Modulo per la presentazione delle osservazioni per i piani/programmi/progetti sottoposti a procedimenti di valutazione ambientale di competenza statale

ID: Codice procedura (ID_VIP/ID_MATTM):10844

Impianto per la produzione di energia elettrica da fonte eolica, costituito da 6 aerogeneratori della potenza complessiva di 37,2 MW, un sistema di accumulo da 25 MW e relative opere connesse in località "Rempillo" nel comune di Pitigliano (GR).

TESTO DELLE OSSERVAZIONI

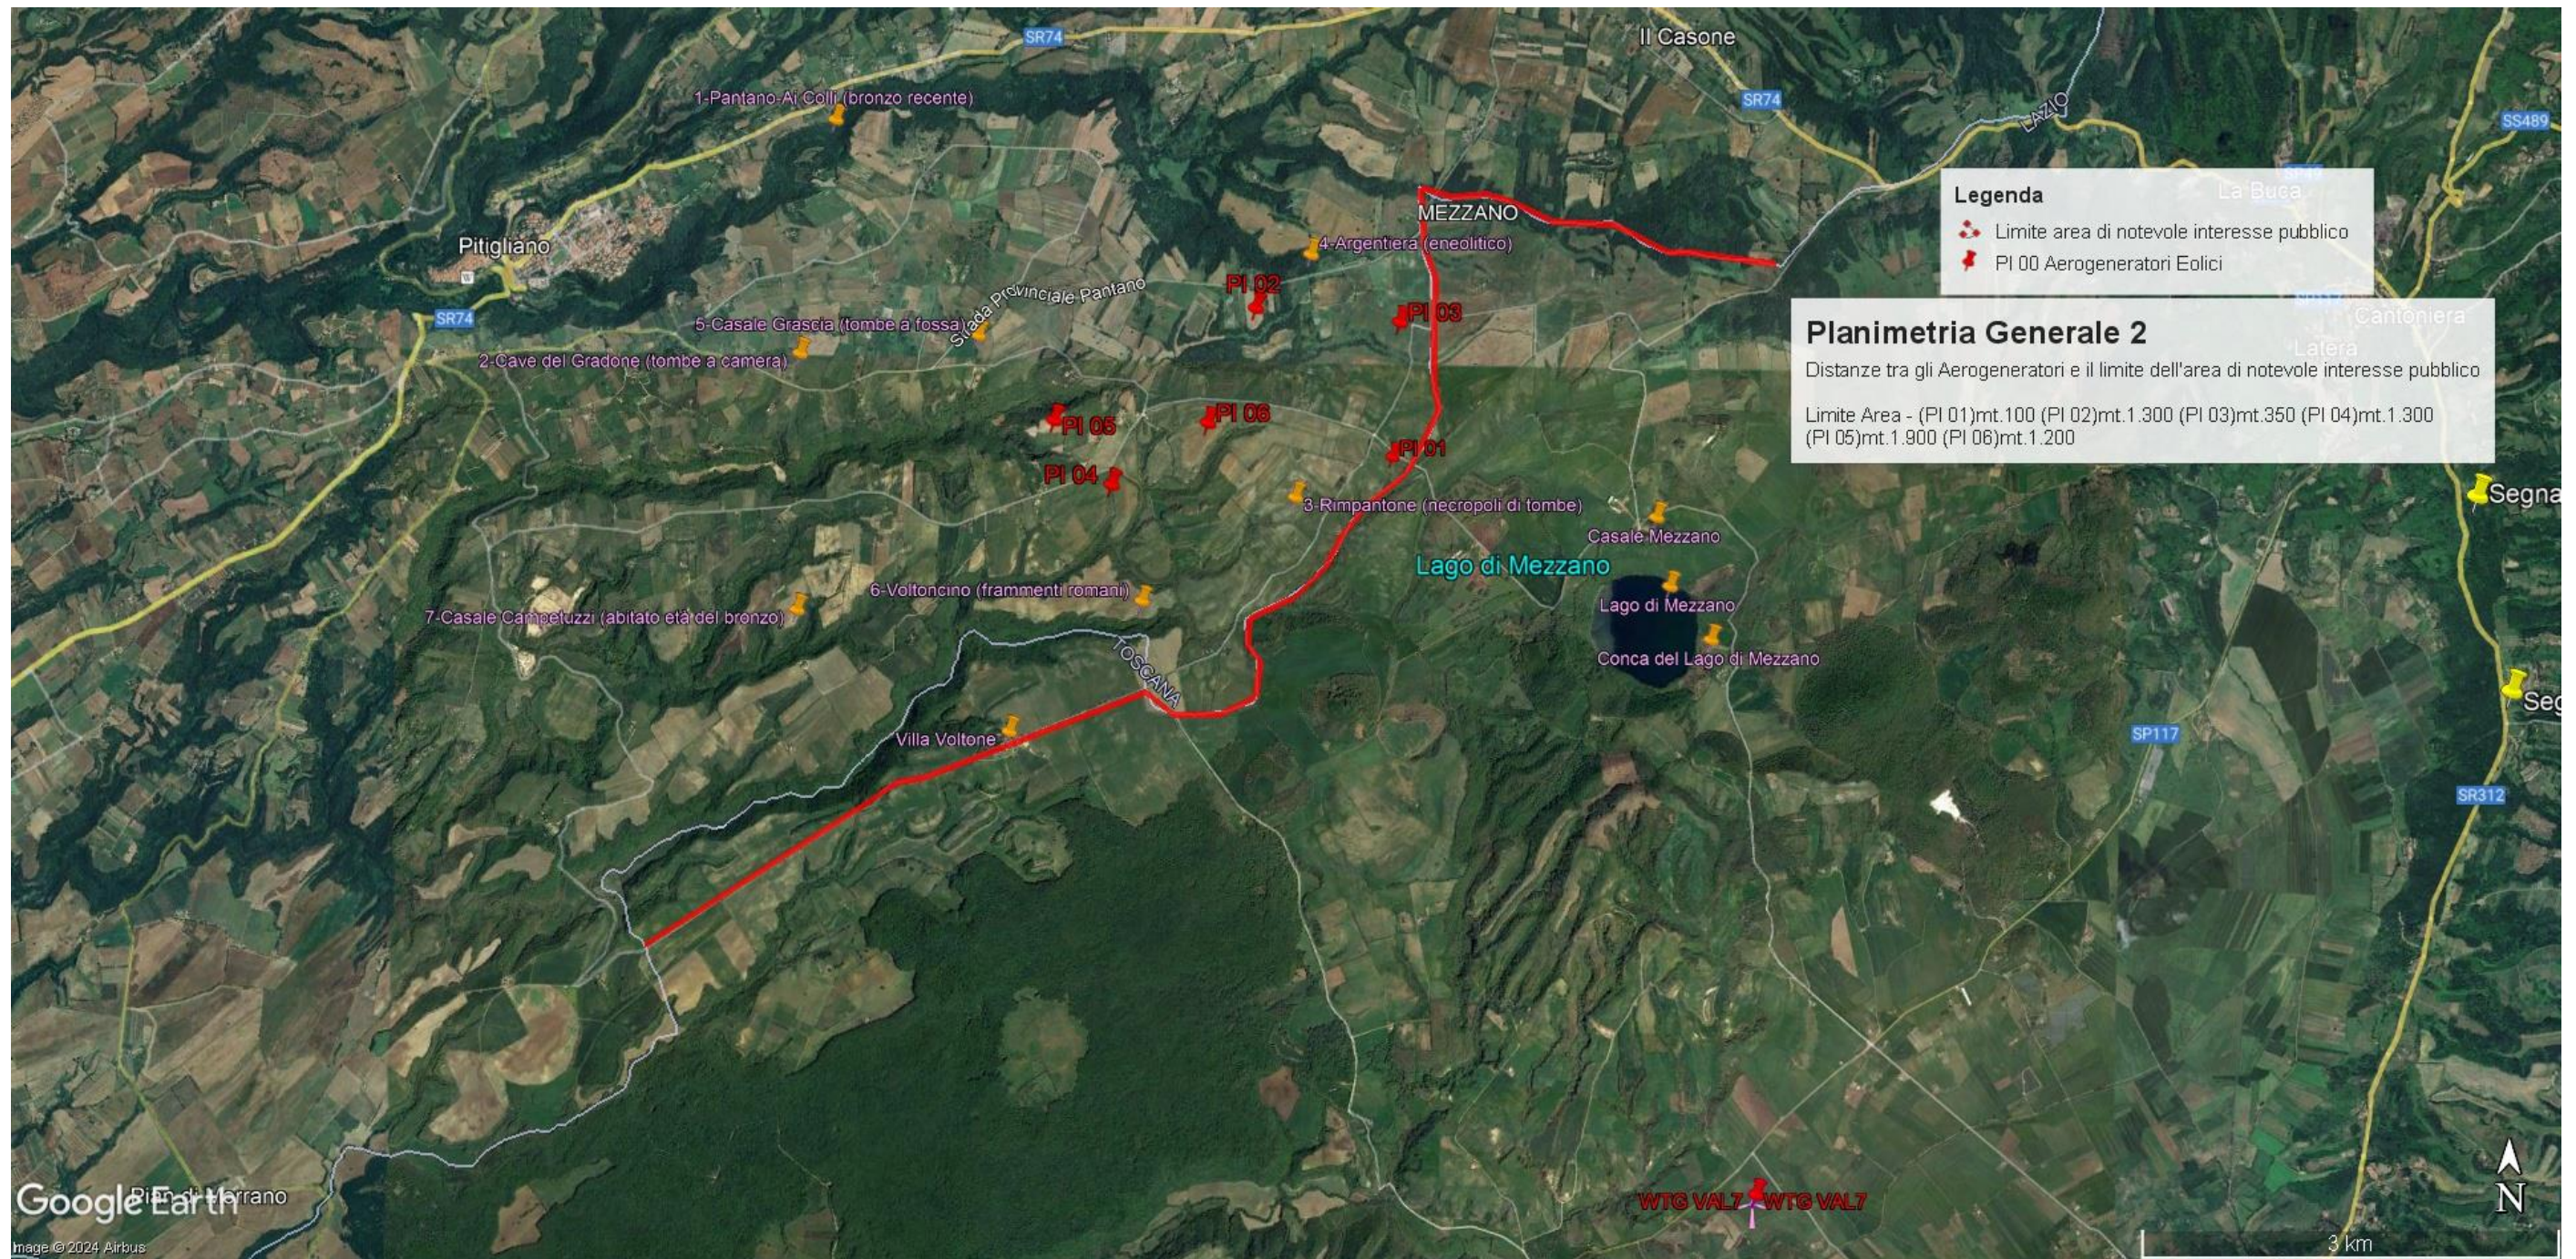
In sintesi, visti l'art. 20 comma 8 lettera c) quater del D.Lgs n 199/2021 e le Linee guida nazionali appena citate, considerato l'enorme impatto dell'impianto eolico industriale denominato "Rempillo" sulla zona paesaggistica di notevole interesse pubblico ben individuata nelle immagini n.1 e n. 2 e sui

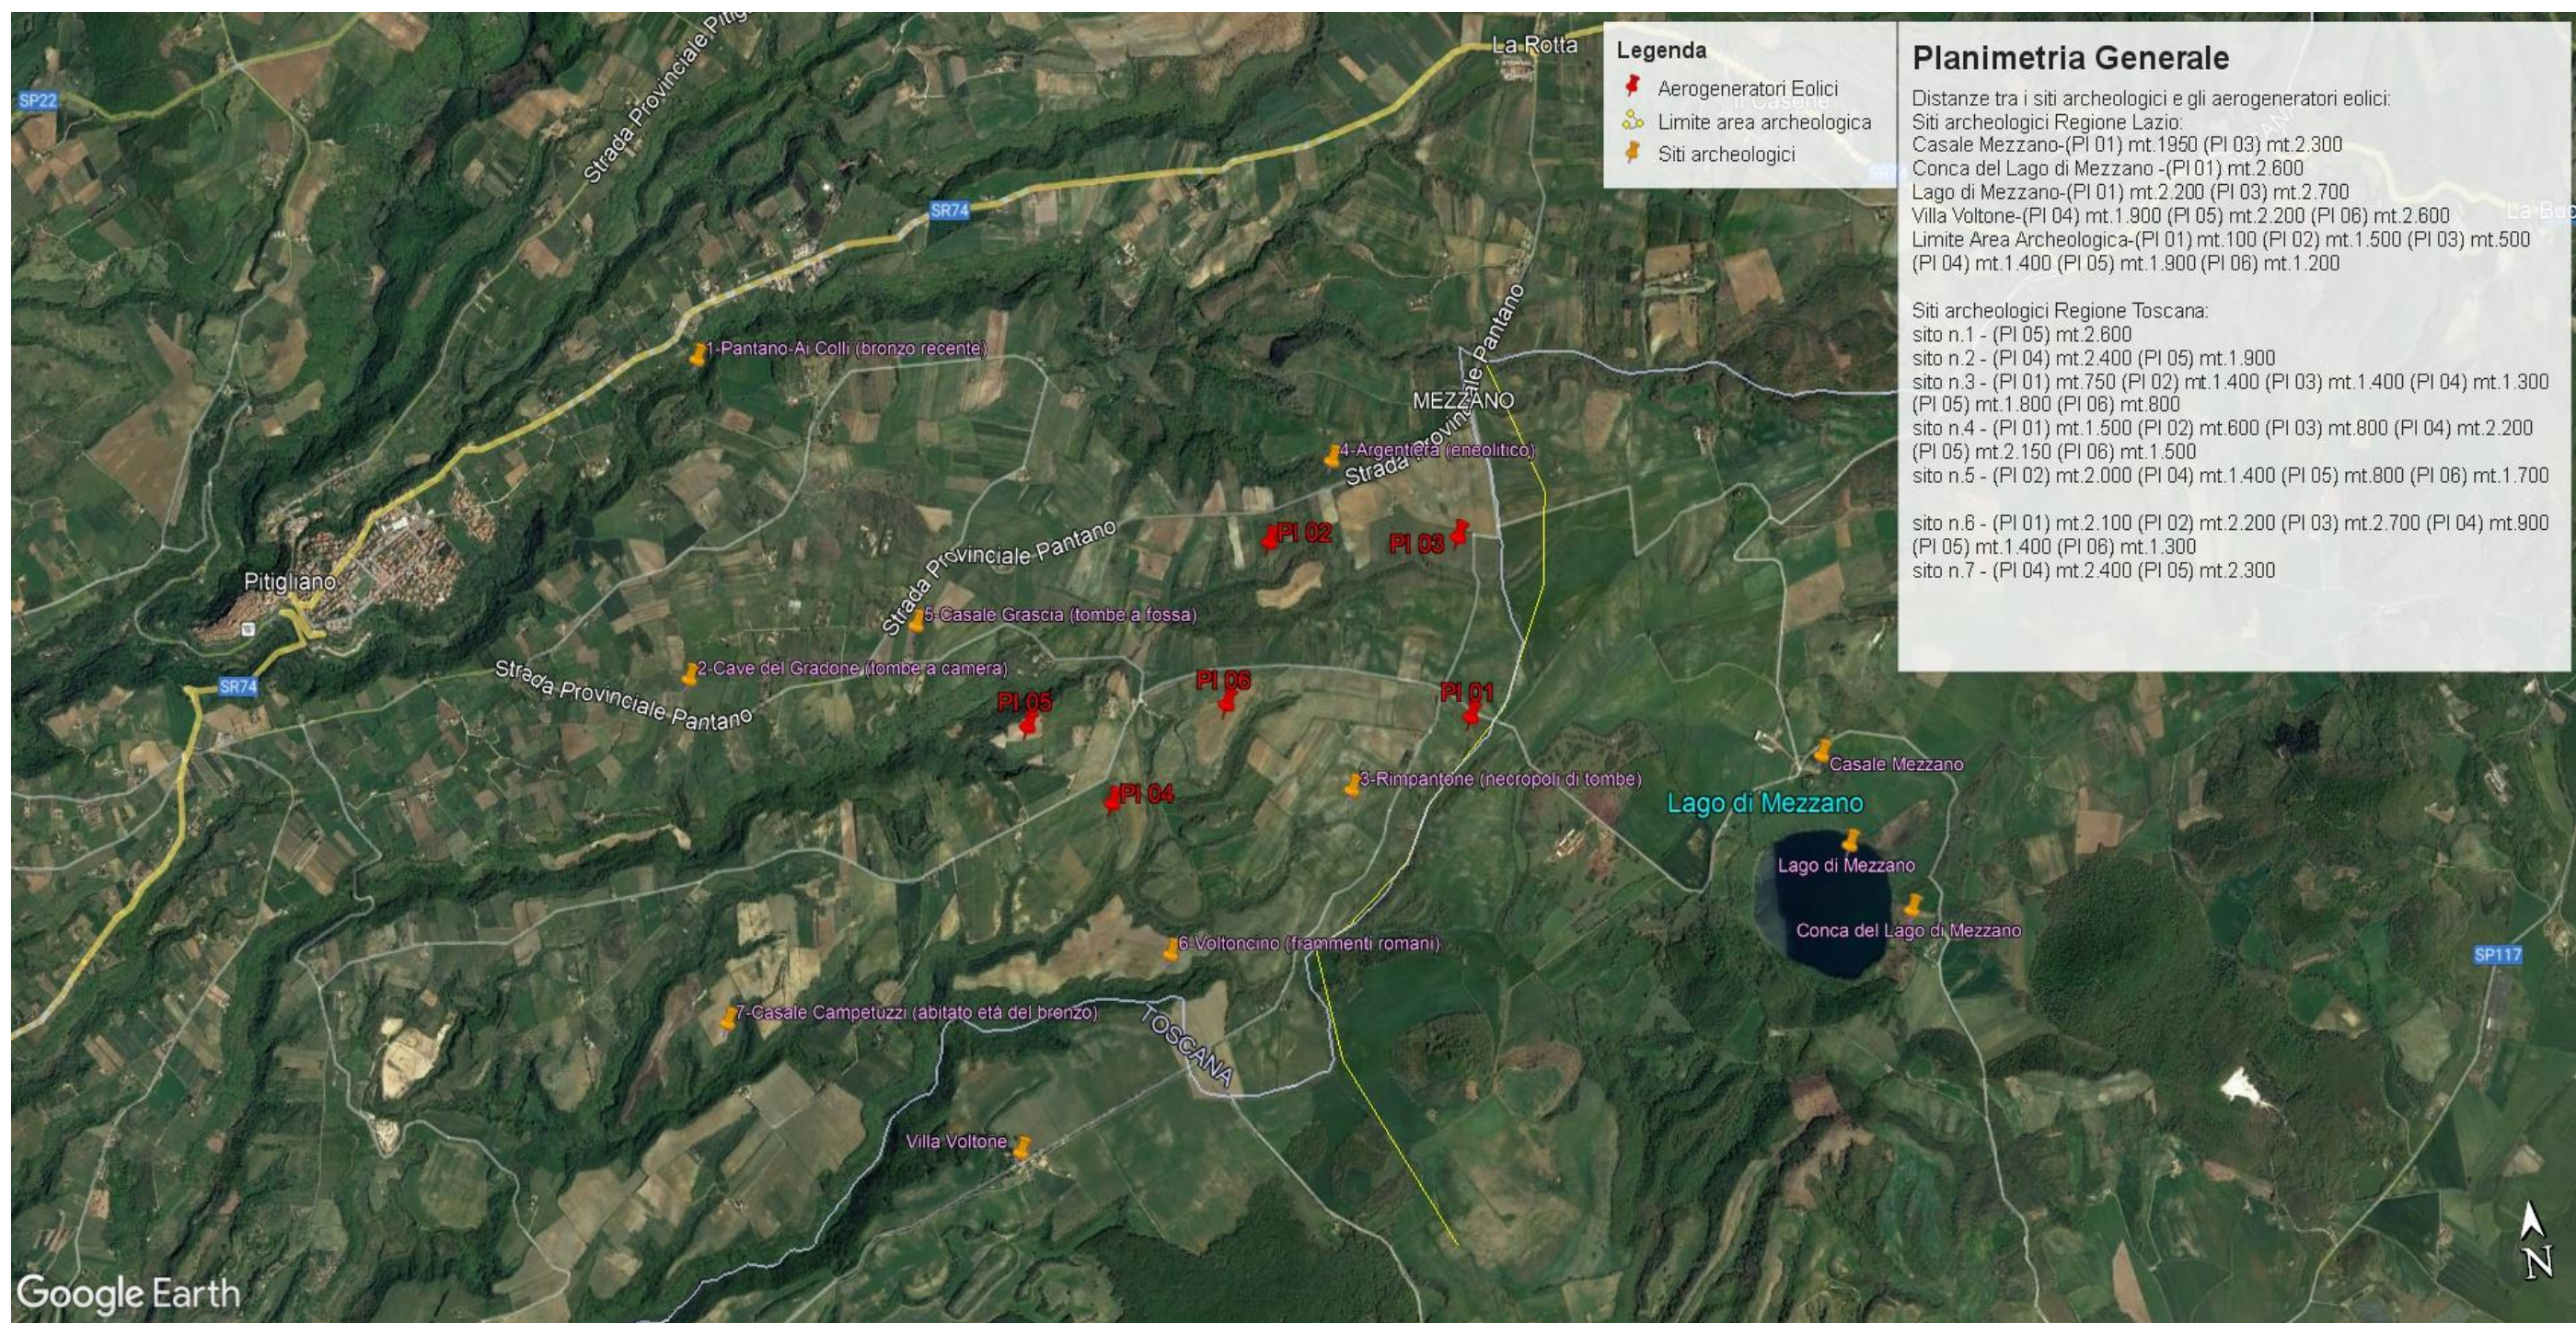
Beni Culturali evidenziati nell'immagine n. 3 dell'Allegato alle presenti Osservazioni, per la collocazione delle pale P04 e P05 direttamente all'interno del perimetro di un'area archeologica e per gli impatti anche sull'area intermedia e vasta dei pregiati territori laziali della Tuscia settentrionale e in particolare di quelli del pitiglianese ricco di emergenze agricole, naturalistiche, storiche e archeologiche del periodo etrusco ma non solo, si chiede che venga negata l'autorizzazione all'insediamento dell'impianto eolico denominato "Rempillo".

Immagine n. 4 Situazione di saturazione da impianti FER nella provincia di Viterbo. Non sono riportati gli impianti fotovoltaici e agrivoltaici che hanno inciso per buona parte nel cumulo di impianti FER per superare già nel 2023 gli obiettivi del PNIEC assegnati alla Regione Lazio per il 20230.

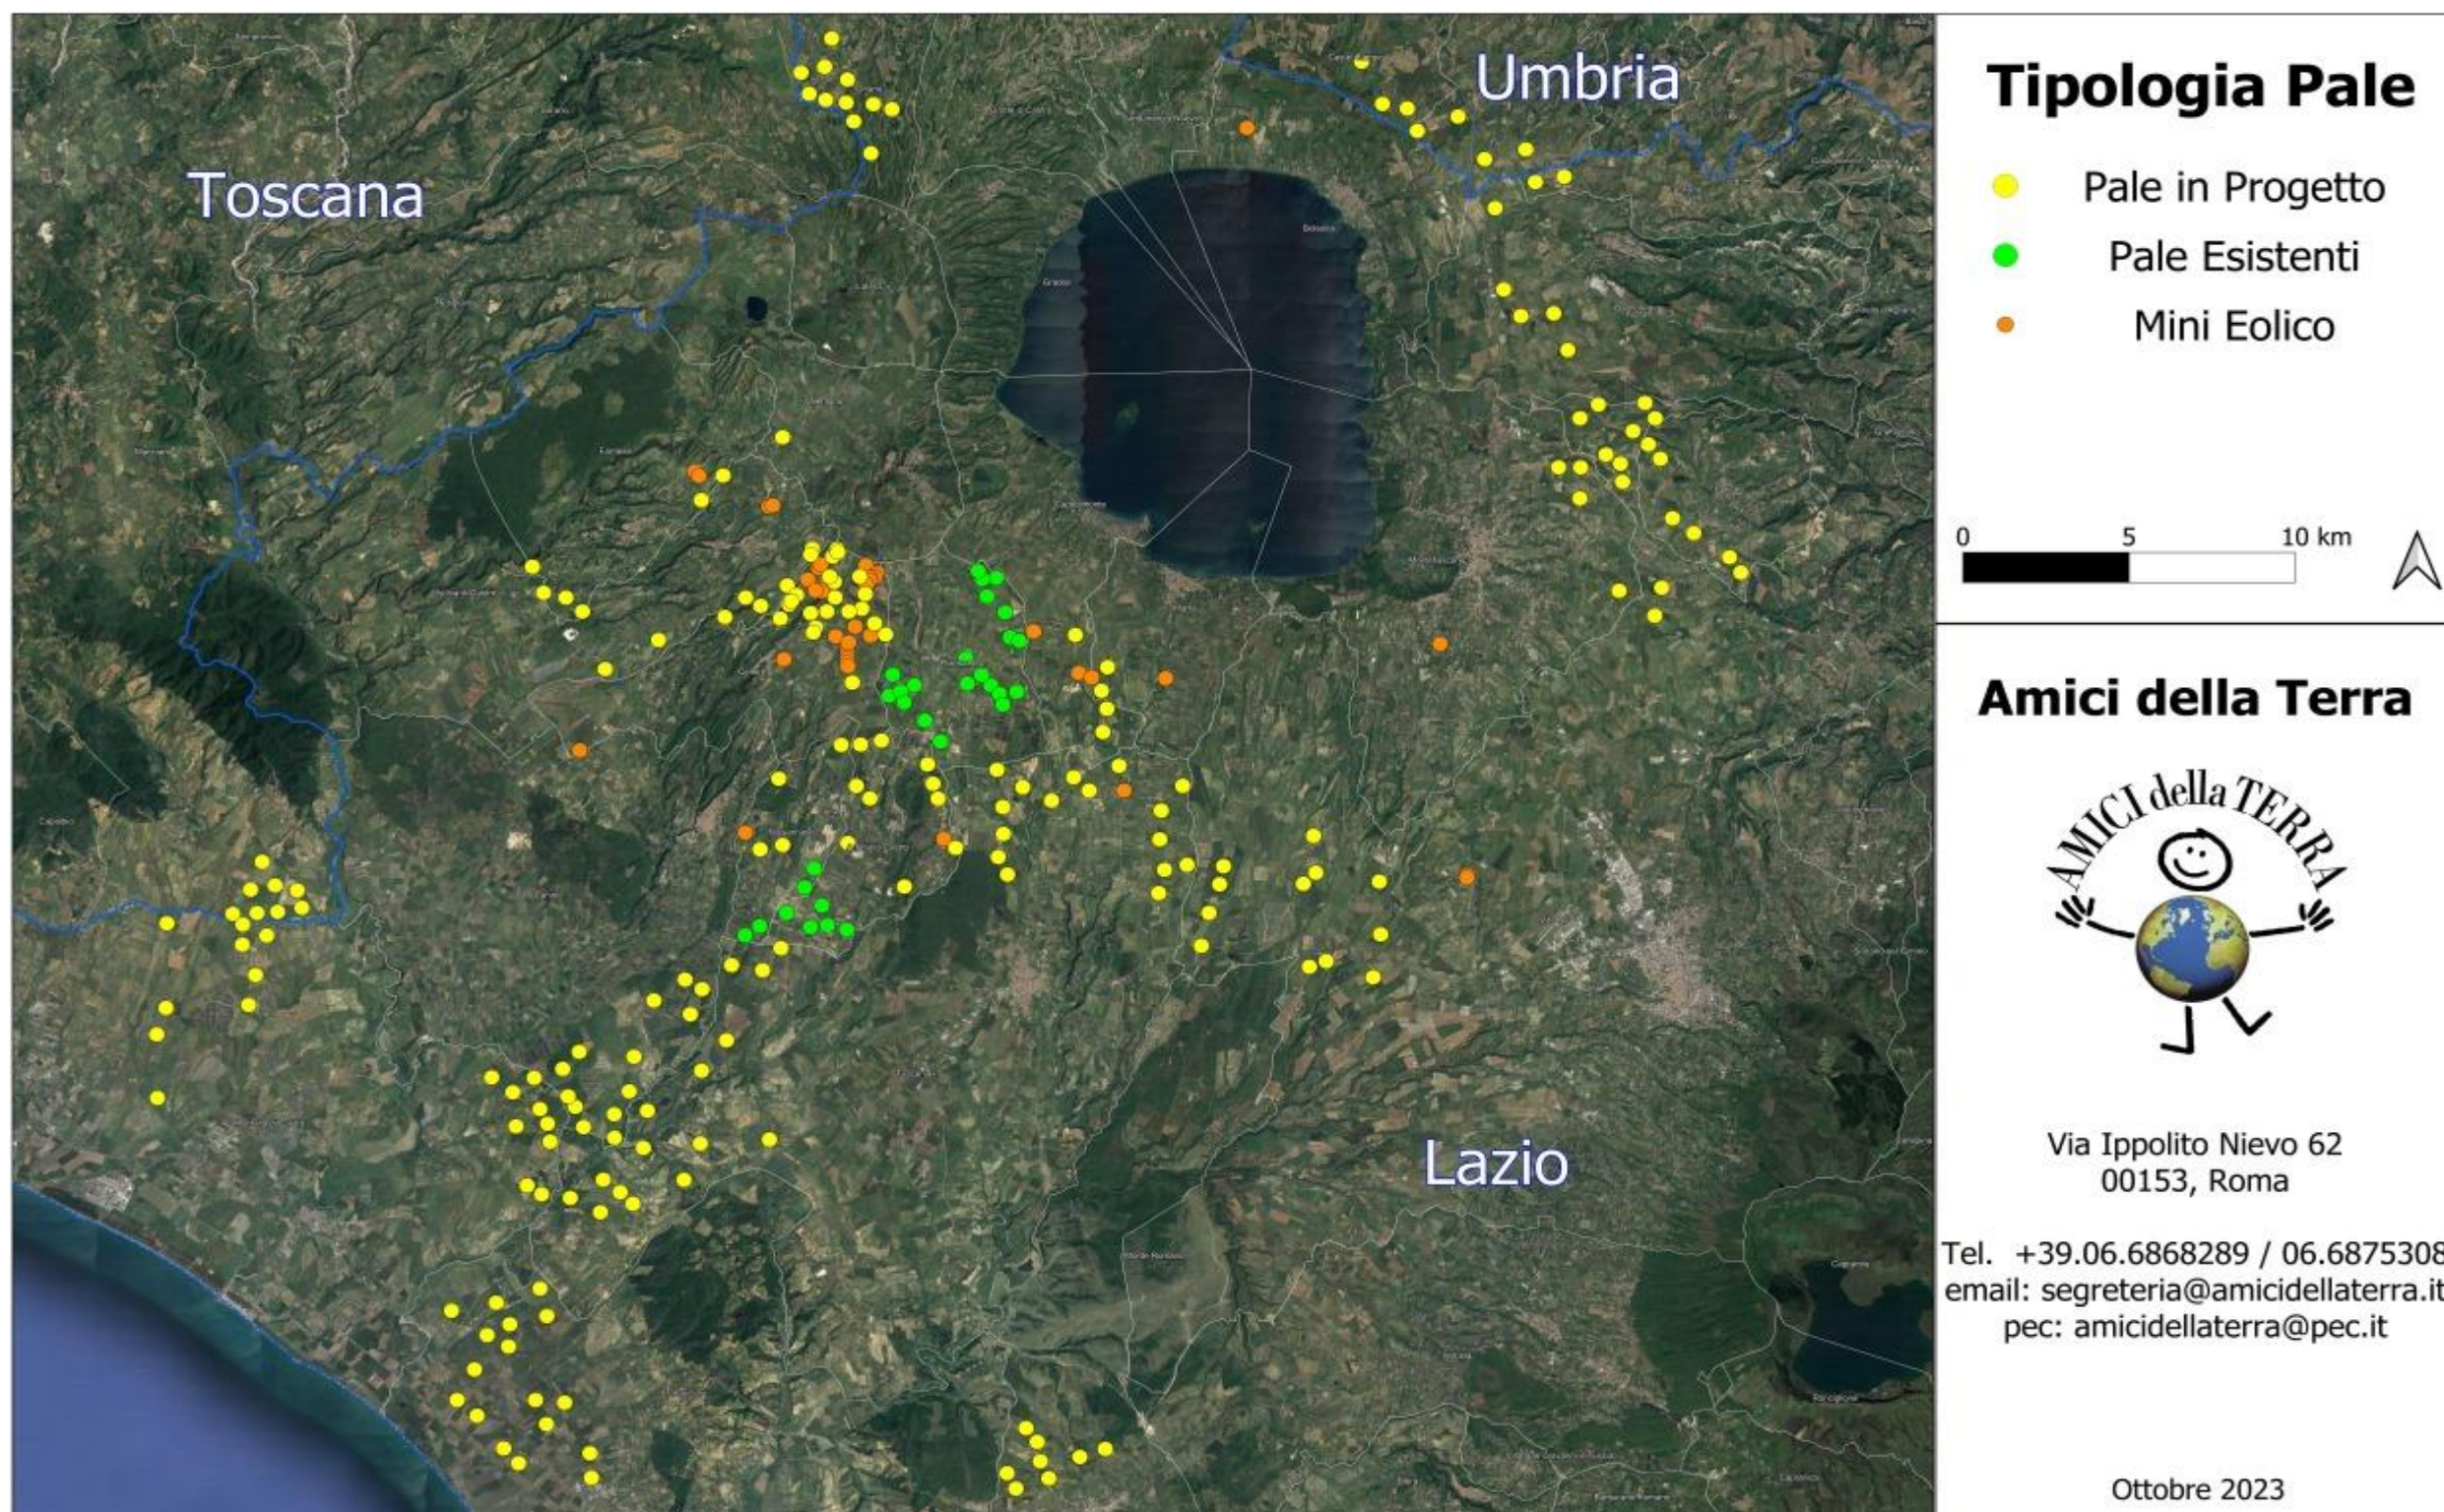
Quindi anche la Regione come Ente deputato dalla normativa nazionale a legiferare sulle aree idonee e non idonee si è espressa riguardo al fatto che abbia assolto ai doveri e alle quote stabilite dal PNIEC e in ambito regionale la provincia di Viterbo è stata quella con il più alto tasso di impianti FER tra tutte e quindi ormai satura ed il cumulo degli impianti FER installati, autorizzati e in progetto rappresenta una **elevata criticità per la sostenibilità ambientale di ulteriori eventuali iniziative.** L'impianto eolico “Rempillo” pur essendo “esterno al confine provinciale e regionale ma nelle sue immediate vicinanze (a soli 100 metri i primi due aerogeneratori) oltre ad impattare sul territorio e sulle economie di tre Comuni del Lazio (Farnese, Valentano e Latera) si trova nelle fasce di rispetto dei Beni di notevole interesse pubblico come si è evidenziate nelle Osservazioni nn. 1 e 2 e crea anche degli impatti negativi anche sui beni naturalistici come verrà dettagliato nell'Osservazione n. 4. Inoltre andrebbe a sommarsi al già enorme cumulo di impianti eolici e fotovoltaici e geotermici che già creano una elevata criticità ambientale nella provincia di Viterbo e interferiscono anche con il territorio toscano come si può vedere dalle immagini nn. 4 e 5

dell'Allegato Report Fotografico n. 1.
